ILMAILUHALLITUKSEN TIEDOTUKSIA
INFORMATION FROM THE NATIONAL BOARD OF AVIATION**MUUTOSMÄÄRÄYS**
AIRWORTHINESS
DIRECTIVE

M 1024/81

1024. Schleicher ASW-19 ja ASW-20. Siivekelaakerin tarkastus

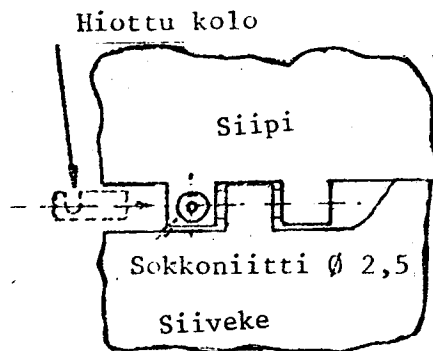
Toimenpiteet: Tarkista ennen seuraavaa lentoa, että siivekkeen saranassa on laakerin akselin varmistuksena toimiva sokkoniitti paikallaan (ks. allaoleva kuva). Niitinkanta on liiman alla, tarvittaessa on liimasauma poistettava, jotta voidaan varmistua, että niitti on paikallaan. Mikäli niitti puuttuu, asenna \emptyset 2,5 mm:n niitti allaolevan kuvan mukaisesti.
